改善箇所説明図

【不具合発生部位】

【断面BB】
側面扉断面図

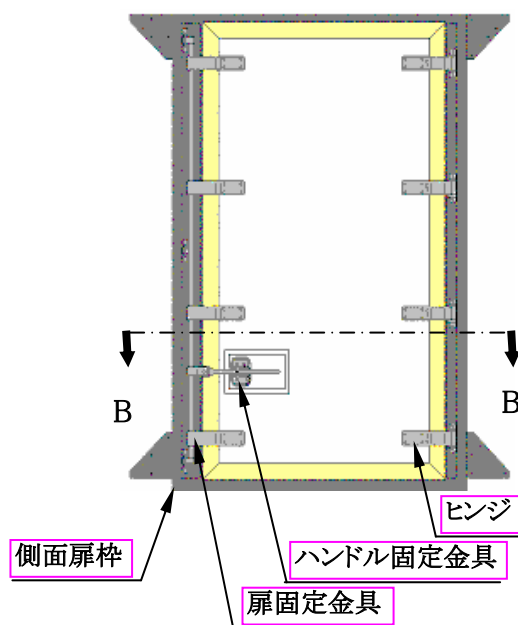
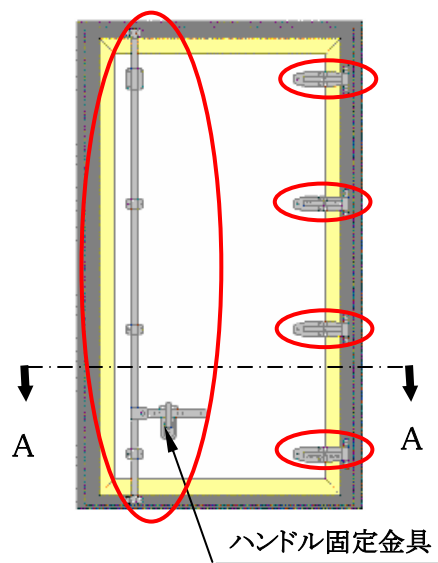
バン型車両において、側面扉のロック機構部品の選定が不適切なため、車両幅が2.5メートルを超えるものがある。

全車両、荷箱の側壁及び側面扉に溝加工を施し、当該部品を対策品と交換する。
